## **Macro-categoria 5**

Corretta applicazione delle voci dell'Elenco prezzi di riferimento

### Quesito n. 500

**Argomento:** Demolizione totale di strutture interrata

### Immagine allegata

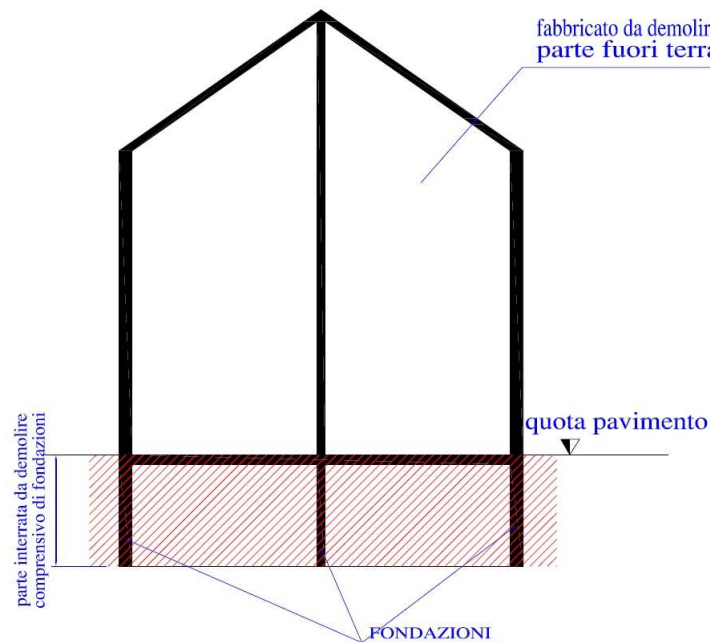
Relativamente alla voce di computo B01001.a del Burett, che cita: *“Demolizione totale di fabbricati, sia per la parte interrata che fuori terra, questa per qualsiasi altezza, compreso ogni onere e magistero per assicurare l'opera eseguita a regola d'arte...”*, è corretto utilizzare questa voce nel caso di demolizione totale di edificio e sua successiva ricostruzione, anche per la parte sotto il livello del terreno, costituita nel caso specifico dalle fondazioni esistenti (come da schema esemplificativo allegato, parte retinata con colore rosso)?

Dalle avvertenze della parte B del prezzario di riferimento, nonché dalla descrizione della voce B01001, si ritiene opportuno considerare nel volume da computare anche la porzione interrata o le fondazioni, qualora effettivamente oggetto di demolizione.

## Immagine allegata

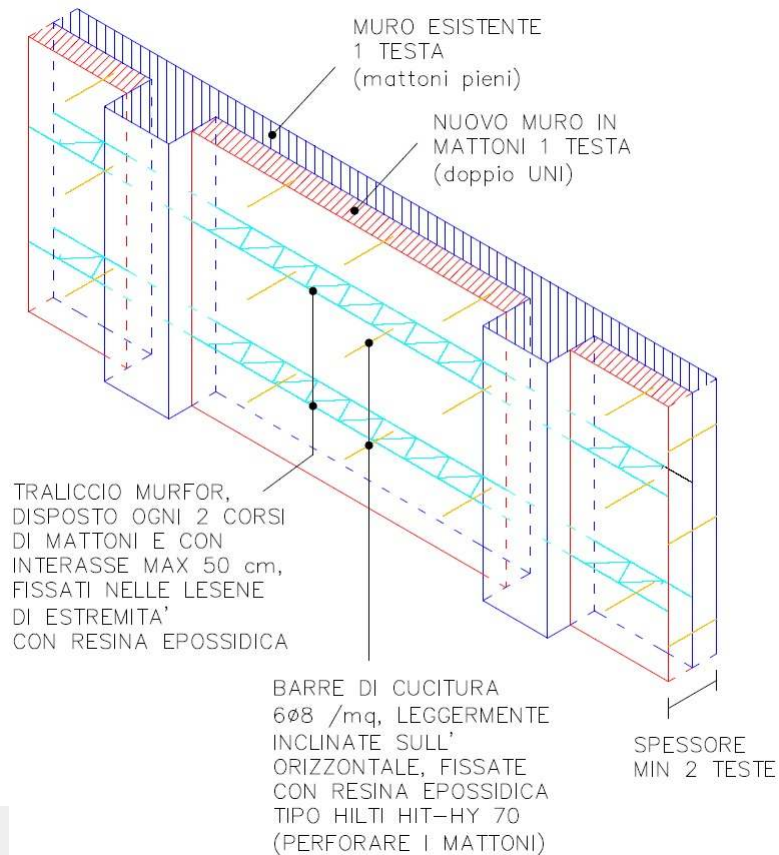
<b>Tema 5</b>	
Corretta applicazione delle voci dell'Elenco prezzi di riferimento	
<b>Quesito n. 507</b>	
<b>Argomento:</b>	Raddoppio di parete muraria
<b>Data risposta:</b>	07/10/2014
<b><u>Quesito</u></b>	
<p>In un progetto si prevede di raddoppiare lo spessore di setti in muratura mediante il seguente procedimento:</p> <ul style="list-style-type: none"> <li>- formazione di nuova muratura in mattoni di laterizio e giunti in malta di calce e cemento, eseguita sul lato interno delle pareti esistenti e compresa fra le strutture esistenti dei pilastri e delle lesene in muratura;</li> <li>- inserimento tra i corsi di mattoni, a interasse fissato, di traliccio di armatura tipo Murfor in acciaio zincato, per uno spessore di muratura pari a una testa;</li> <li>- fissaggio di ciascun traliccio ai lati dei setti, mediante perforazione della muratura dei pilastri per un tratto di 20 cm, pulizia del foro, inserimento di barre ad aderenza migliorata diam. 8 mm e lunghezza 40 cm, ancoraggio con iniezioni di resina epossidica;</li> <li>- realizzazione di connettori in direzione perpendicolare al piano della parete in ragione di 6 connettori/mq mediante perforazione dello spessore della parete, pulizia del foro, inserimento di barre ad aderenza migliorata di diam. 8 mm e lunghezza pari a 20 cm, ancorate con iniezioni di resina epossidica.</li> </ul> <p>In riferimento alle voci di costo previste dall'Elenco prezzi della Regione Emilia Romagna per le Opere Pubbliche (edizione 2012), l'intervento previsto di raddoppio dello spessore murario potrebbe essere così analizzato:</p> <p>B02003b: <i>"Formazione di muratura, in elementi nuovi o di recupero già pronti per l'uso, per riprese murarie, aumento dello spessore o per la chiusura in breccia di finestre, porte, canne fumarie e fori vari, compresi gli oneri per la formazione di spallette e sguinci, nel caso di riduzioni dimensionali e/o modifiche delle aperture esistenti; comprese e le forniture ed i magisteri per la formazione delle ammorsature laterali e trasversali, almeno ogni 60 cm in altezza per due corsi di mattoni, la chiusura a forza con malta antiritiro contro la superficie superiore del contorno, il tutto eseguito a regola d'arte per dare le superfici esterne pulite ben rifinite e piane ed atte a ricevere l'intonaco o la successiva rabboccatura e stuccatura e quanto altro occorre per dare il lavoro finito a perfetta regola d'arte, compreso il maggior onere per riprese di architravi, lesene, ghiere di archi, volte."</i> 84,59 €/mq</p> <p>B02014: <i>"Esecuzione di cucitura armata mediante la fornitura e posa in opera in fori praticati con trapano a rotazione/rotopercussione (diametro max di 36 mm) di barre ad aderenza migliorata di diametro minimo 12-16 mm, compreso il lavaggio dei fori, l'iniezione con boiaccia fluida per sigillatura eseguita a pressione a dosatura variabile secondo le indicazioni della Direzione Lavori, il tamponamento delle fessure della muratura con cemento in polvere, la ripulitura delle pareti ad iniezione eseguita ed ogni altro onere, fornitura e magistero per dare il lavoro finito a regola d'arte."</i> 65,849 €/ml</p> <p>A queste voci, trattandosi di muratura armata non contemplata dall'elenco prezzi di riferimento, si potrebbe aggiungere quanto previsto dal Prezziario di riferimento redatto dalla Camera di Commercio di Modena (rif. maggio 2012) per l'inserimento dei tralci metallici:</p> <p>1.3.E.9A: Traliccio di collegamento zincato tra murature: muratura di sp. a una testa. 1.59 €/ml</p>

Si premette che per l'efficacia di interventi di ringrosso murario il §C8A.5.6 della Circolare n. 617/2009 del C.S.LL.PP. precisa che *“gli interventi dovranno utilizzare materiali con caratteristiche fisico-chimiche e meccaniche analoghe e, comunque, il più possibile compatibili con quelle dei materiali in opera. L'intervento deve mirare a far recuperare alla parete una resistenza sostanzialmente uniforme e una continuità nella rigidità, anche realizzando gli opportuni ammorsamenti, qualora mancanti”*.

L'intervento proposto, di “affiancamento” di un ulteriore paramento murario, con caratteristiche diverse, non descritto in letteratura, è comunque stimabile attraverso il solo prezzo definito per la voce B02003 (sotto-voce “a” oppure “b” a seconda dei casi per muratura faccia a vista o intonacate), ciò in quanto detta voce già ricomprende *“le forniture ed i magisteri per la formazione delle ammorsature laterali e trasversali”* (che, tra l'altro, così come sommariamente descritti nella voce stessa risultano, sotto il profilo economico, maggiormente impegnative di quella oggetto del quesito).
